SUPERINTENDENCIA DE INDUSTRIA Y COMERCIO

REFERENCIA: Expediente **08-128172** PATENTE DE INVENCION

ASUNTO: Respuesta a requerimiento Art. 45 DA 486/2000.

“BIO-REACTOR DE LAGUNAS ANAERÓBICAS DE ALTA TASA (BLAAT)”

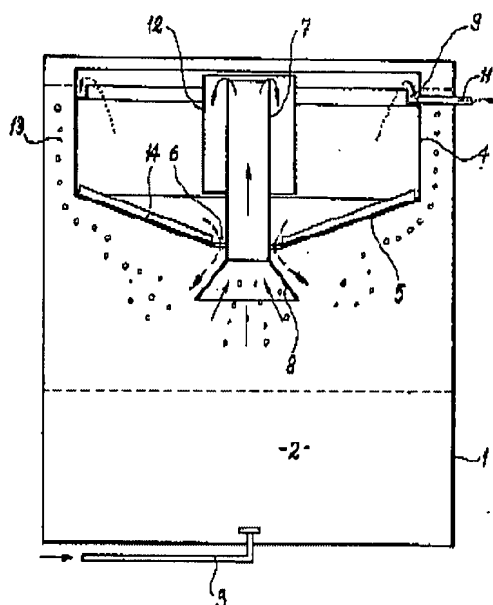
Por el contrario, la anterioridad D1 señala en el párrafo 2 página 10 que el sistema de la invención difiere de las anterioridades en la utilización de un flujo vertical para mover la mezcla de lodo/agua desde la cámara de mezcla hasta el compartimento de sedimentación (4) a través de un tubo (7) que está ubicado en el centro del tanque (1). El flujo vertical de la mezcla se logra gracias a la formación de burbujas en el compartimento de fermentación (2) que desplaza la mezcla lodo/agua hacia arriba hasta el tubo (7).

Posteriormente, en la descripción detallada (página 13 y 14 párrafos 1 y 2) se establece que adyacente a la parte superior del compartimiento de sedimentación (4) está dispuesto un canal de rebose (9), que comunica con una tubería de salida (11) del agua tratada. Asimismo, entre el tubo (7) y el canal de rebose (9) se encuentra una placa (12), la cual genera un espacio anular a donde llega la mezcla que fluye a través del tubo (7) y pasa al compartimiento de sedimentación (4) a través de la parte inferior de la placa (12) o de orificios en la misma (no mostrados en la figura). La función de dicha placa (12) es servir de escudo para asegurar que la mezcla de lodo/agua desplazada no pueda fluir directamente hacia el canal (9).

Una vez la mezcla se encuentra en el compartimiento de sedimentación (4), el lodo es separado del agua, el primero gotea a través de la pared (5) y el agua tratada efluye a través del canal (9) y es descargada del sistema a través de la tubería (11).

Por lo tanto, a partir de la descripción detallada se tiene que dicha placa (12) de la anterioridad, no corresponde a un mecanismo activo de retención de biomasa como la zona de transición descrita en la invención.

En efecto, la referida placa en D1 solamente tiene como función impedir el paso de la mezcla lodo/agua a la tubería de salida, mientras que en la presente invención dicha zona de transición se encuentra constituida por unas barreras semipermeables, las cuales, permiten cambiar la dirección gradual del fluido (el cual viene en una dirección vertical y al atravesar dichas barreras cambia su dirección en sentido horizontal). Además, dichas barreras también ofrecen un medio de soporte para el crecimiento adherido de biomasa, que además de suministrar tratamiento adicional al agua que sale de la cámara de mezcla, también permite interceptar las partículas o biofloculos que intentan escapar de la cámara de mezcla, devolviéndolas a la zona activa de reacción.

De lo anteriormente expuesto queda claro que la zona de transición señalada en D1 por el examinador, es decir, la placa (12) no corresponde con las características técnicas de la zona de transición de la invención, ya que en D1 dicha placa no genera un cambio en la dirección de flujo de la mezcla lodo/agua, tampoco incorpora elementos que permitan un tratamiento adicional al agua y tampoco actúa como barreras o filtros de los floculos, puesto que la anterioridad D1 señala claramente (página 14 párrafos 1 y 2) que la recuperación del lodo activo se realiza a través de los orificios (6) ubicados en el centro del compartimiento de sedimentación. En consecuencia, dichos elementos de recuperación hacen parte de la zona de sedimentación y no de la placa (12).

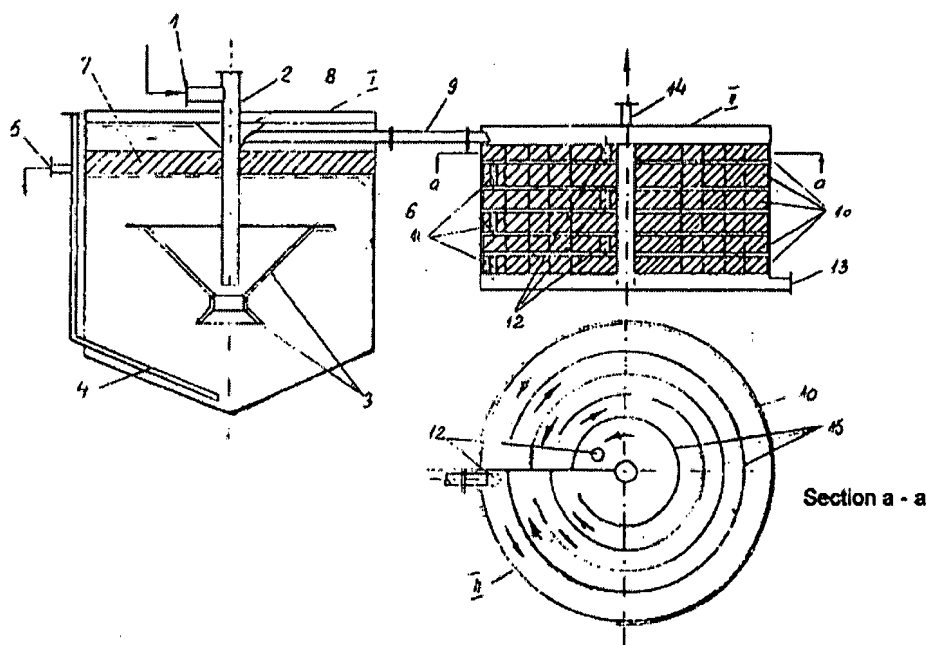
“Sin embargo, la utilización de barreras semi-permeables para cambiar el sentido del flujo del fluido a tratar y sea mas eficiente la remoción de material biodegradable ya esta divulgado en D2 que se refiere a un bio-reactor anaeróbico con biofiltros para tratar aguas residuales (Pág. 3, líneas 1 a 10).

En consecuencia, la persona del oficio normalmente versada en la materia, incluiría la zona con biofilms de D2 en el bio-reactor de D1 que involucra la zona de mezcla, sedimentación y recolección de metano para llegar así al objeto de la reivindicación 4 de la solicitud. Por lo cual se considera obvia.”

Al respecto, es necesario precisar que la anterioridad D2 enseña una estación anaeróbica que incorpora un tanque clarificador y un bio-filtro primario y secundario. Dicho bio-filtro secundario está compuesto por un contenedor cilíndrico cubierto, en el cual se encuentran dispuestas varias bandejas (10) rellenas con un material de filtración, donde las bandejas incluyen gates circulares (15) y spills (11 y 12). Adicionalmente, el bio-filtro tiene una tubería de alimentación (9), una tubería de salida (13) y una tubería para la salida del biogás (14) [Página 2 líneas 29 a 32].

De acuerdo con la descripción detallada de la anterioridad, este bio-filtro secundario está diseñado para trabajar con pequeñas presiones hidráulicas (140mm H₂O) y neumáticas (atmosférica) y su propósito es remover los productos auxiliares de la bio-reacción (Página 3 líneas 1 a 3).

Asimismo se establece en la memoria descriptiva del documento D2, que en dicho bio-filtro el agua se mueve libremente, y que la velocidad del agua a través del material filtrante tiene que estar en los límites de la velocidad a la cual la biocapa es formada. Posteriormente se establece que el agua después de pasar a través del material filtrante en movimiento circular (ver sección a-a), cae a la bandeja inferior y hace el mismo trabajo pero en la dirección reversa, hasta pasar a través de todas las bandejas del bio-filtro (Página 3 líneas 4 a 8).
